OGGETTO: [ID_VIP: 2778] Procedura di VIA. “Riqualficazione a 380 kV dell'elettrodotto aereo ‘Cassano Ric. Ovest Brescia’ nella tratta compresa tra le stazioni elettriche di Cassano D'Adda e Chiari ed opere connesse”. Notifica provvedimento di compatibilità ambientale.

Si comunica che in data 19 febbraio 2018 è stato emanato il D.M. n. 46 relativo al progetto in oggetto.

la compatibilità ambientale del progetto "*Riqualificazione a 380 kV dell'elettrodotto aereo "Cassano Ric. Ovest Brescia" nella tratta compresa tra le stazioni elettriche di Cassano D'Adda e Chiari ed opere connesse*", presentato dalla Società Terna Rete Italia S.p.A., subordinata al rispetto delle Condizioni ambientali di cui al seguente art. 1, sez. A e sez. B.

2.2.2 Alternativa 1

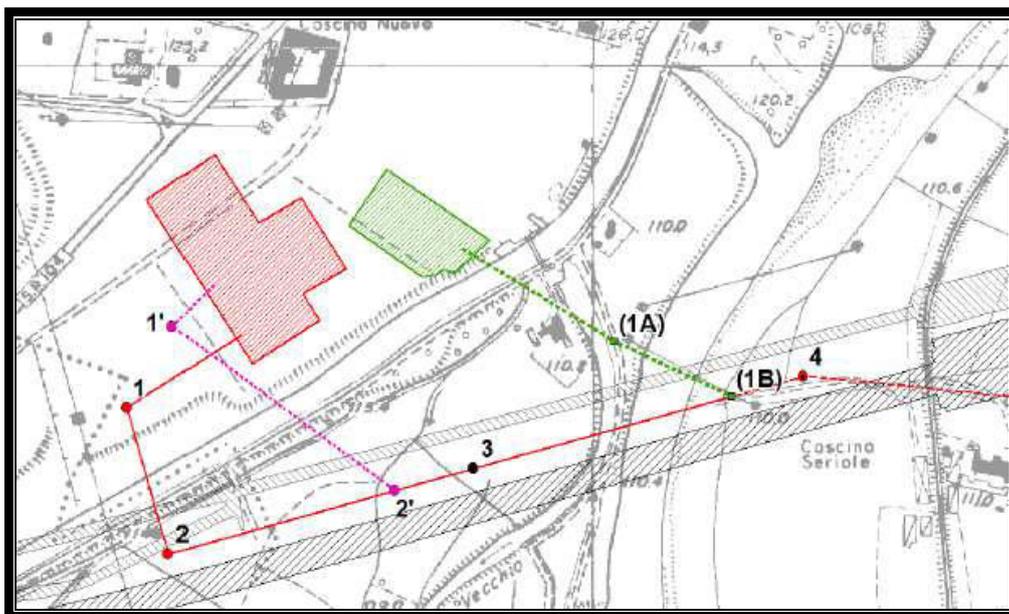
L'alternativa 1 (base), come integrata dal deposito delle integrazioni spontanee del novembre 2016 e descritta nel presente paragrafo, rappresenta la soluzione progettuale ritenuta più idonea dal Proponente.

Alternativa in uscita dalla stazione di Cassano d'Adda (novembre 2016)

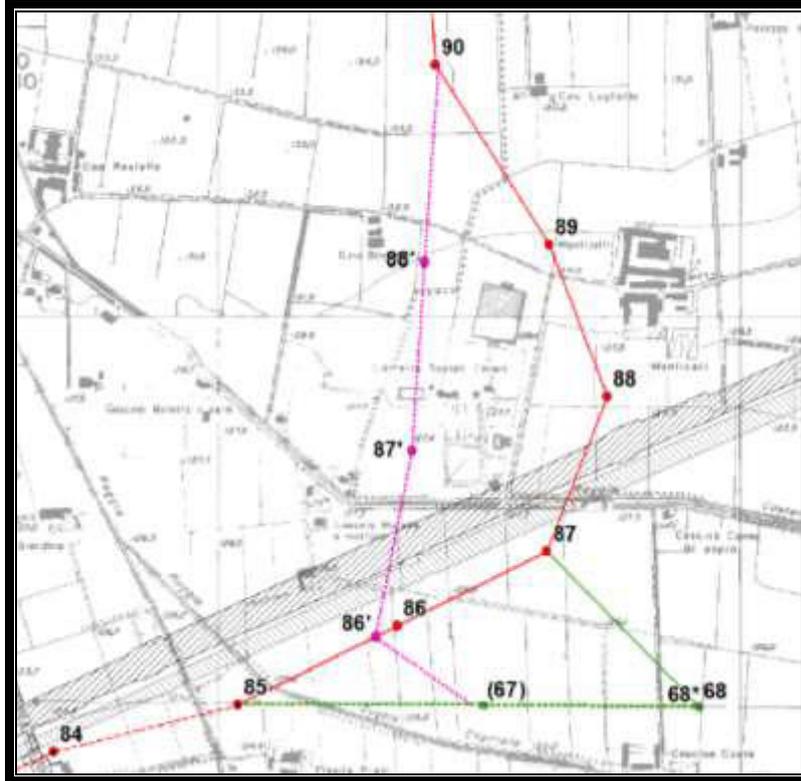
Questa alternativa riguarda il tratto iniziale in uscita dalla sezione a 380 kV della stazione, e consiste in una variazione di tracciato [in colore magenta nella figura] fino al sostegno n.4. In luogo dei sostegni 1 (traliccio), 2 (traliccio), 3 (sostegno tubolare), si realizzeranno i sostegni 1' e 2'; da quest'ultimo la linea raggiungerà il sostegno 4. Sono previsti pertanto un sostegno in meno (il n.3) ed un minor sviluppo della linea di circa 200 m rispetto al tracciato originario.

- Alternativa in uscita dalla Stazione di Cassano d'Adda di cui alla nota TE/P20160004741 del 4/8/2016, acquisita agli atti con prot. n. 20725/DVA del 8/8/2016 che prevede la realizzazione dei sostegni 1', 2' in luogo dei sostegni 1, 2 e 3 del tracciato originariamente proposto;
